Mission régionale d'autorité environnementale

**Avis sur le projet d'exploitation du parc éolien
des Renardières Sud à Allibaudières et
Champigny-sur-Aube (10) porté par la Société par
actions simplifiée (SAS) Renardières Sud**

N° réception portail : 008839/GUNENV

Figure 1: Localisation des éoliennes du projet (en violet)

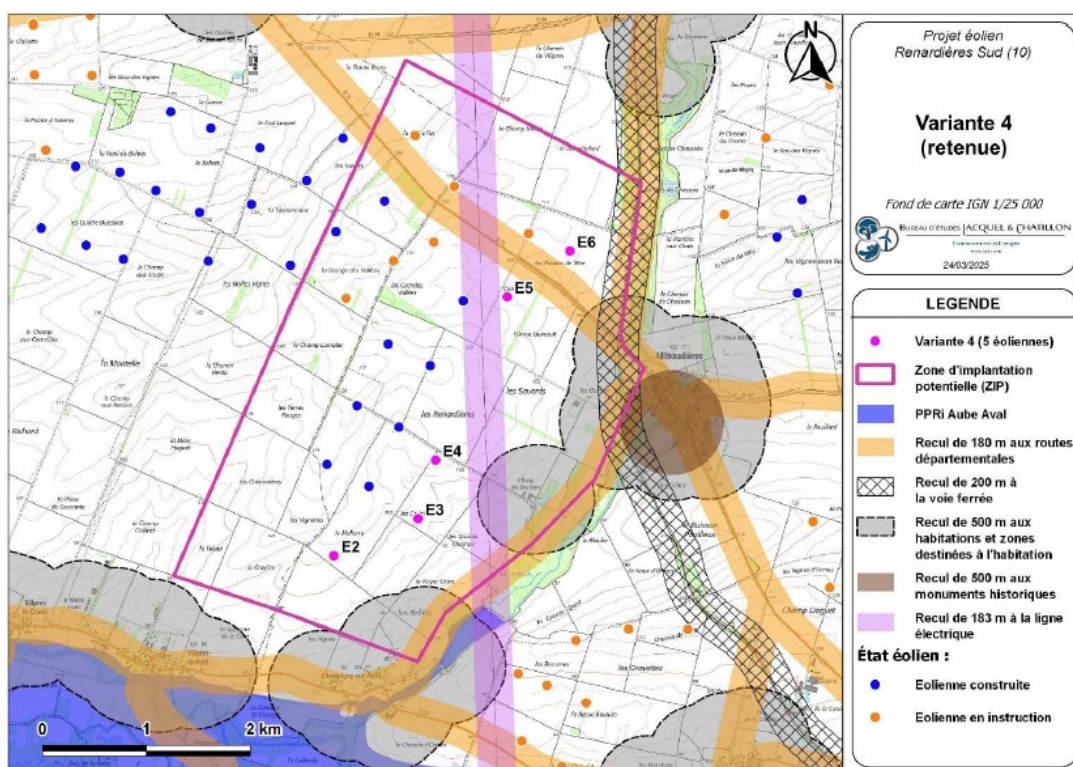
L'Ae recommande au pétitionnaire de préciser la distance entre le projet et le poste de raccordement envisagé d'Arcis-sur-Aube et le tracé envisagé.

Figure 2: Carte des couloirs de migration

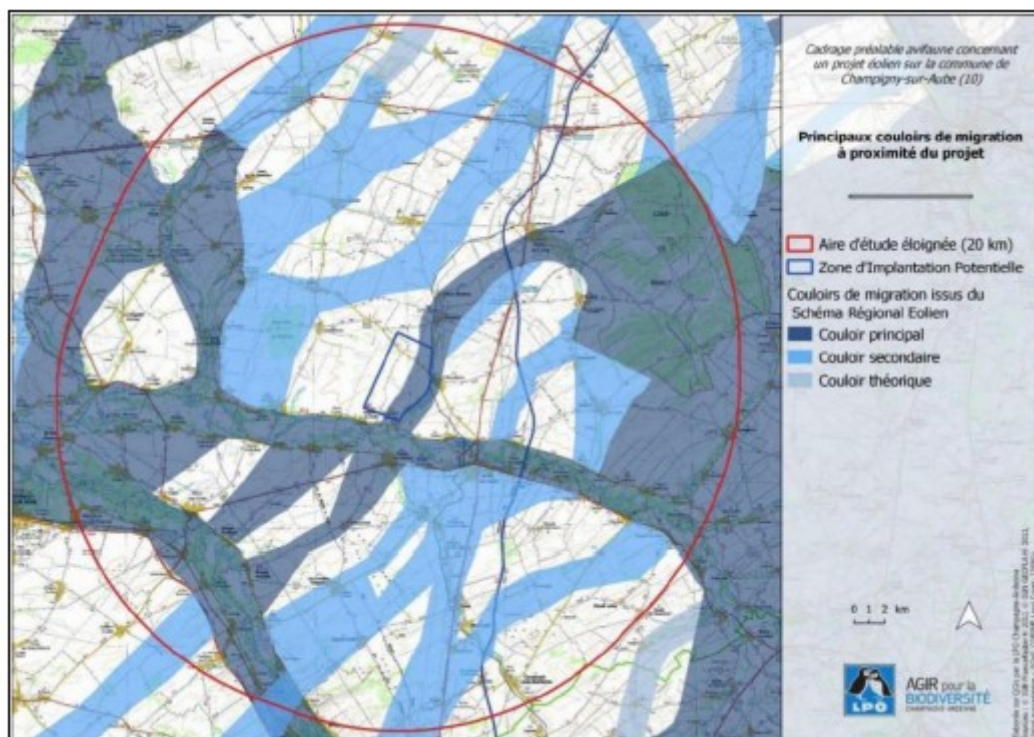
Le site est traversé à l'est et au sud par 2 couloirs de migration principaux correspondant aux vallées de l'Aube et de l'Herbissonne (cf figure 2 du présent avis). Le dossier précise que les éoliennes, situées dans la partie ouest de la ZIP, seront installées à une distance suffisamment importante de la vallée pour éviter l'axe de migration principal. L'Ae considère que le couloir de migration, dont les limites réelles peuvent varier par rapport aux limites de la cartographie, est quand même très proche.

L'Ae recommande au pétitionnaire de préciser les impacts du projet et de sa situation proche de couloirs de migration sur la Faucon crécerelle et de préciser les mesures d'évitement, de réduction et de compensation qui pourraient être mises en œuvre.
